POWIAT KAMIENNOGÓRSKI

Nazwa postępowania: Przebudowa i modernizacja budynków Zespołu Szkół Zawodowych i Ogólnokształcących w Kamiennej Górze (2)

Numer referencyjny postępowania: ID.272.3.13.2024

WYJAŚNIENIA I ZMIANA TREŚCI SPECYFIKACJI WARUNKÓW ZAMÓWIENIA (dalej: SWZ)

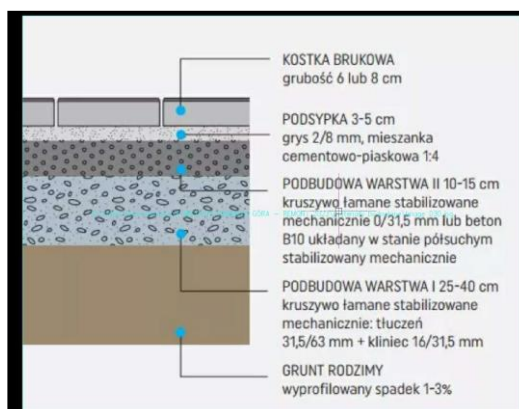
Pytanie 1

Prosimy o podanie jakiej grubości mają być wykonane podbudowy pod kostkę betonową

Wyjaśnienia/odpowiedź
na pytanie 1
